Příloha č. 5y

Vyhodnocení připomínek obcí a veřejnosti

- **Návrh Změny č. 2 Územního rozvojového plánu**
- **Vyhodnocení vlivů návrhu Změny č. 2 Územního rozvojového plánu na udržitelný rozvoj území**
- **návrhy jednotlivých územních opatření k akceleračním oblastem vymezeným v návrhu Změny č. 2 Územního rozvojového plánu**

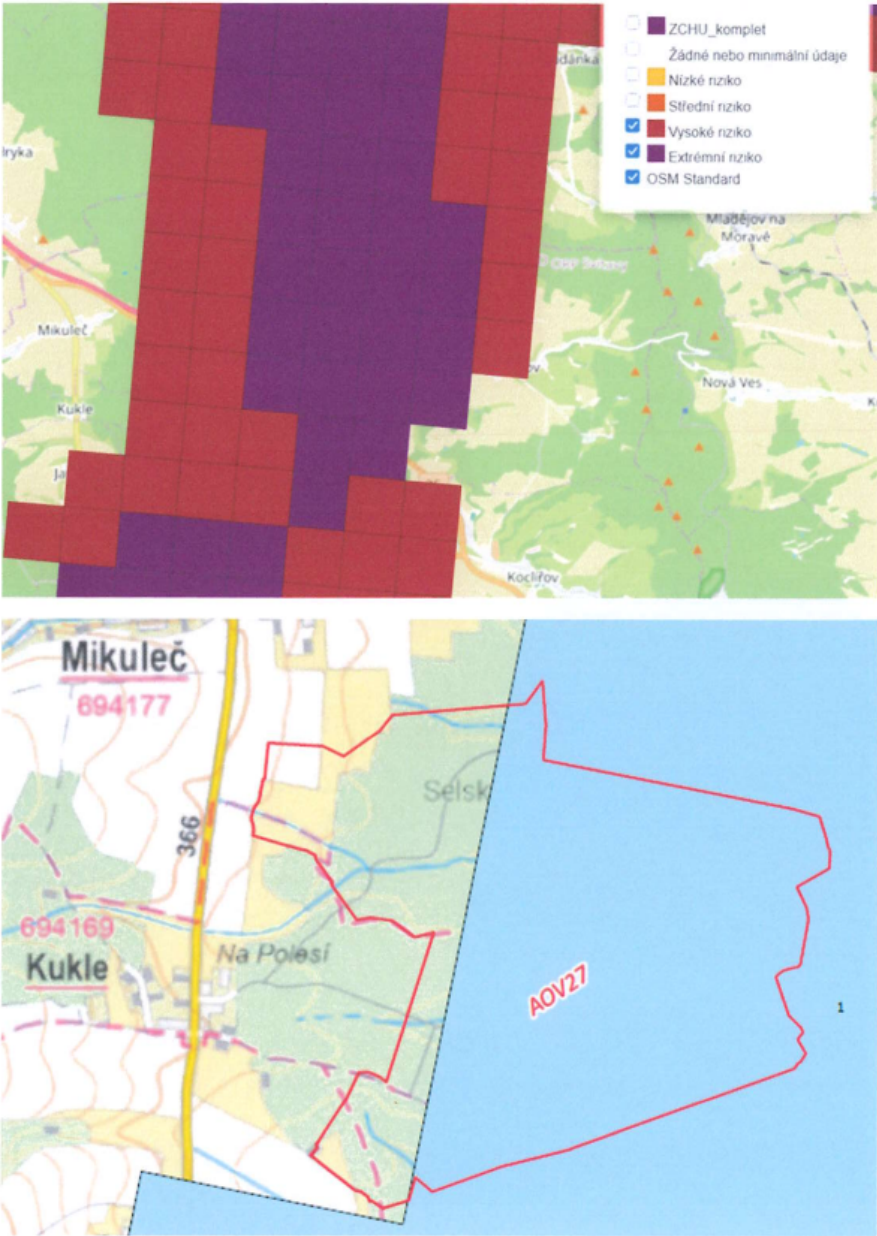
Poř. č.	Připomínkové místo	Číslo jednací	Článek	AO	Připomínka	Vyhodnocení
					 <i>Navrhovaná plocha T11</i> Město Svitavy požaduje zmenšit zónu AOV 19 na plochu území TI 1 v souladu s připravovanou změnou územního plánu tak, aby území bylo racionálně využito ale současně daná lokalita nebyla neúnosně zatížena výstavbou větrných elektráren a dále, aby byl zajištěn soulad územně plánovací dokumentace na všech úrovních. B. Nezohlednění připomínek Ministerstva obrany V územním opatření nebyly zohledněny připomínky Ministerstva obrany ve vztahu k existujícímu radiolokačnímu stanovišti — radaru Pomezí, který zajišťuje ostrahu vzdušného prostoru ČR. Vzhledem k blízkosti radaru Pomezí k navrhované AOV 19 podléhá umístění každé VTE v této lokalitě předchozímu schválení Ministerstva obrany, neboť umístění dalších VTE v lokalitě přitom může ohrozit fungování radiolokátoru v blízkosti Poličky a ostrahu okolního vzdušného prostoru. Odůvodnění opatření obecné povahy pro akcelerační oblast AOV 19 Trstěnice přitom tuto skutečnost dostatečně nezohledňuje, pouze uvádí, že: „Omezení výšky [ATE je stanoveno s ohledem na blíže nespecifikovaný požadavek Ministerstva obrany na výšku VTE od SO do 230 m dle vzdálenosti od radaru.“ Město Svitavy odkazuje na sdělení o poskytnutí informací ze dne 20. 5. 2026, Č. j. MO 504850/2026- 8694, sp. zn. SpMO 4593112026-8694, ve kterém Ministerstvo obrany na žádost obce Květná mj. uvedlo, že ve svém stanovisku k návrhu Změny č. 2 ÚRP navrhované akcelerační oblasti AOV19 Trstěnice a AOV37 Karle omezuje výškově. Město Svitavy proto požaduje, aby ve vymezení AOV19 byly řádně zohledněny výškové limity pro VTE stanovené Ministerstvem obrany pro zajištění řádného fungování radaru Pomezí zajišťujícího ostrahu vzdušného prostoru České republiky.

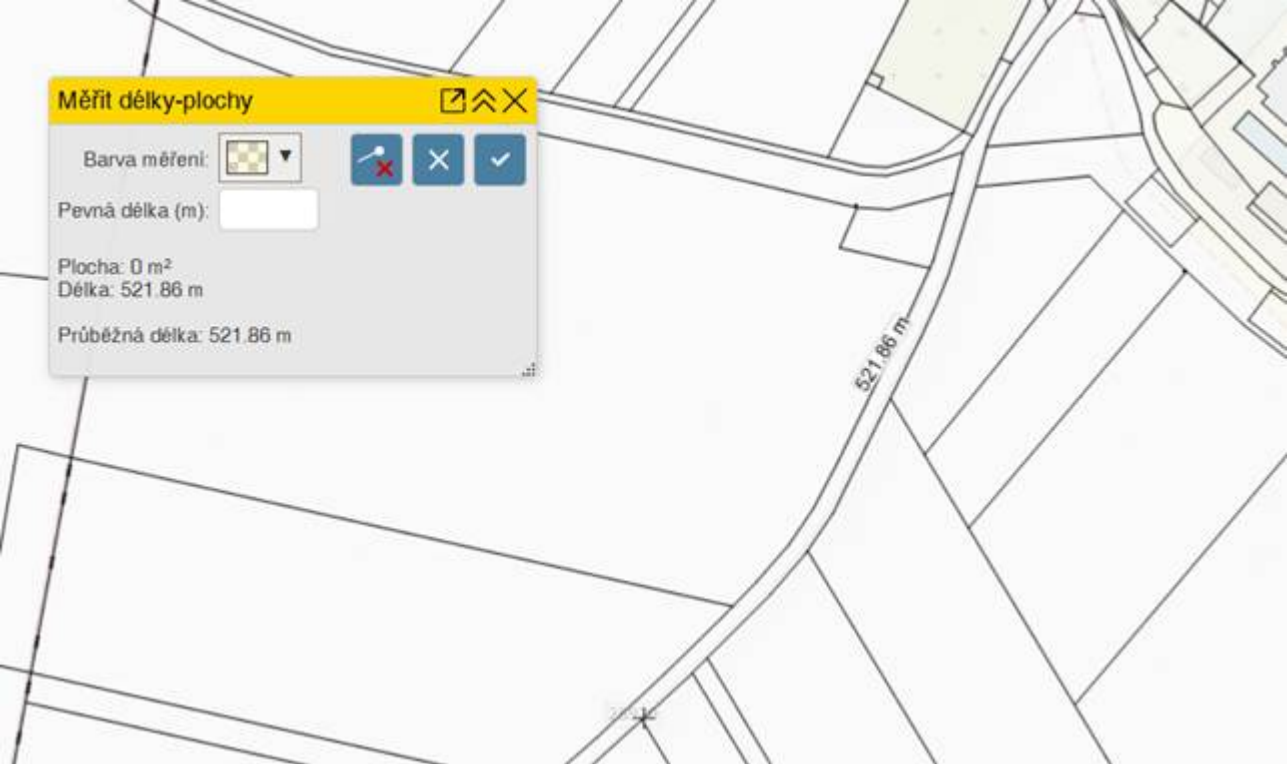
Poř. č.	Připomínkové místo	Číslo jednací	Článek	AO	Připomínka	Vyhodnocení
					s již zmíněným uklidňujícím šuměním lesa. Přirovnání hluku z turbín k šumění lesa nemůže být relevantním odůvodněním toho, proč by z hlediska hluku mělo být vymezení AOV82 v pořádku a proč nebude ovlivňovat zastavěné území, resp. zastavitelné plochy (až na nich vznikne výstavba). Vzhledem k tomu, že hluk z větrných turbín je navíc soustavný a stále nepříjemně stejný, nedá se ho nijak zbavit, což je obtěžující, by naopak neměly být hodnoceny čistě jen počty decibelů, ale i jiné dopady hluku na lidské zdraví (stres a jeho negativní vlivy). Zdravotní dopady však Změna č. 2 naprosto marginalizuje. V samotném odůvodnění Změny č. 2 se k hluku také nic nepíše, je tam uvedeno v podstatě jen následující: „Při vymezení akceleračních oblastí byly prověřovány navazující územně plánovací dokumentace, a to zejména s ohledem na možnost dodržení minimálního odstupu 500 m od navrhované obytné zástavby sídel, tj. zastavitelných ploch pro bydlení nebo smíšených obytných. Z prověřování však vyplynulo, že tyto odstupy nelze ve všech případech respektovat, a to zejména z toho důvodu, že využitelnost těchto ploch pro výstavbu je obtížně predikovatelná, veřejná dostupnost všech podkladů není beze zbytku zajištěna dálkovým přístupem a také dochází k neustálým změnám dokumentací, které není možné z hlediska pořizování celostátní dokumentace celoplošně sledovat a podchytit. Proto u akceleračních oblastí pro rozvoj výroby energie z energie větru, které jsou vymežovány jako koridory, bude dostatečný odstup od obytné zástavby zajišťovat plnění podrobnější podmínky stanovené v územním opatření na prokázání splnění hlukových limitů.“ Rozhodně se nejedná o žádné zdůvodnění, naopak je to další důkaz, že na úrovni ÚRP není možné vymezovat AO a relevantně posoudit jejich vlivy. Dokonce pořizovatel připouští, že si ani neobstaral všechny potřebné podklady a v podstatě AO jen tak nějak „nastřelil“. Příslušné územní opatření z hlediska řešení hluku obsahuje jen tuto skromnou podmínku: <i>k) Pro navazující řízení dle stavebního zákona zpracovat podrobnou hlukovou studii působení hluku na obytnou zástavbu (chráněné venkovní prostory) zahrnující kumulativní působení ostatních existujících a povolených (a plánovaných zařazených v databázi) zdrojů hluku a na jejím základě zpracovat režim provozu VTE.</i> Požadavek na zpracování hlukové studie, jejíž parametry nejsou ani v nejhrubších rysech načrtnuty, někdy v budoucnu, kdy už bude AOV82 vymezena a povolovací řízení bude velmi usnadněno, je naprosto nedostačující. Hlukovou studii nejasné kvality si investor sice nechá zpracovat, ale ta nepochybně jen potvrdí, že je vše v pořádku a nikdo nebude ničím obtěžován. Navíc se bude argumentovat tím, že AO už přece byla vymezena a bylo vyhodnoceno, že hlukové limity překročeny nebudou a vlivy na lidské zdraví jsou zanedbatelné (protože jde o „příjemné šumění lesa“), a proto logicky v AOV82 mají být VTE. Z toho plyne, že postup navrhovaný Změnou č. 2 je neakceptovatelný. Hlukové vlivy se jednoduše mají řešit v rané fázi, kdy jsou ještě možnosti alternativních řešení otevřeny a ne tehdy, kdy už je prakticky jisté, že VTE v lokalitě budou a nikdo s tím nic nesvede. Územní plán pro část obce Skalsko vypadá aktuálně takto:

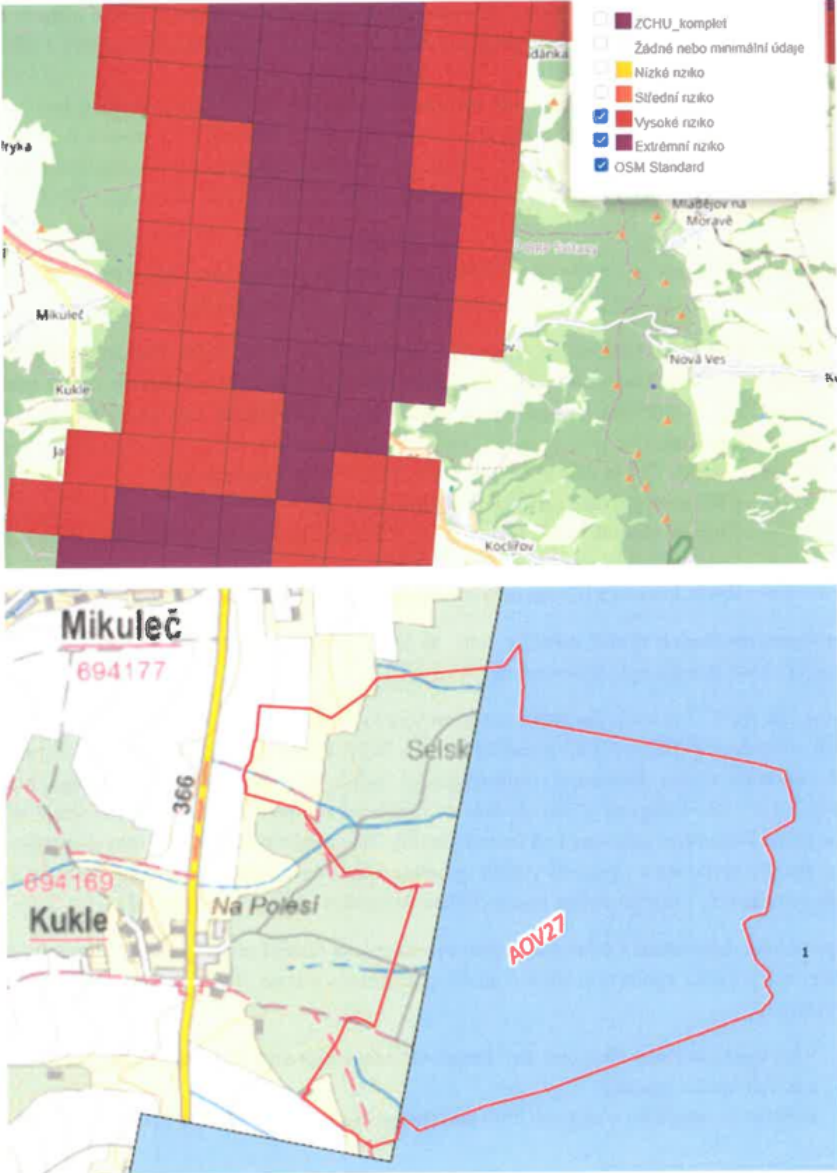
Poř. č.	Připomínkové místo	Číslo jednací	Článek	AO	Připomínka	Vyhodnocení
					projednávané změny územního plánu obce Karle vyčleněno jako nová plocha jako plocha T11 určená pro výstavbu a provoz VTE.  <i>Navrhovaná plocha T11</i> Mikroregion požaduje zmenšit zónu AOV19 na plochu území T11 v souladu s připravovanou změnou územního plánu tak, aby území bylo racionálně využito, ale současně daná lokalita nebyla neúnosně zatížena výstavbou větrných elektráren a dále, aby byl zajištěn soulad územně plánovací dokumentace na všech úrovních. B. Nezohlednění připomínek Ministerstva obrany V územním opatření nebyly zohledněny připomínky Ministerstva obrany ve vztahu k existujícímu radiolokačnímu stanovišti radaru Pomezí, který zajišťuje ostrahu vzdušného prostoru ČR. Vzhledem k blízkosti radaru Pomezí k navrhované AOV19 podléhá umístění každé VTE v této lokalitě předchozímu schválení Ministerstva obrany, neboť umístění dalších VTE v lokalitě přitom může ohrozit fungování radiolokátoru v blízkosti Poličky a ostrahu okolního vzdušného prostoru. Odůvodnění opatření obecné povahy pro akcelerační oblast AOV19 Trstěnice přitom tuto skutečnost dostatečně nezohledňuje, pouze uvádí, že: „Omezení výšky VTE je stanoveno s ohledem na blíže nespecifikovaný požadavek Ministerstva obrany na výšku VTE od 50 do 230 m dle vzdálenosti od radaru.“ Mikroregion odkazuje na sdělení Ministerstva obrany o poskytnutí informací ze dne 20. 5. 2026, č. j. MO 504850/2026-8694, sp. zn. SpMO 45931/2026-8694, ve kterém Ministerstvo obrany na žádost obce Květná mj. uvedlo, že ve svém stanovisku k návrhu Změny č. 2 ÚRP navrhované akcelerační oblasti AOV19 Trstěnice a AOV37 Karle omezuje výškově.
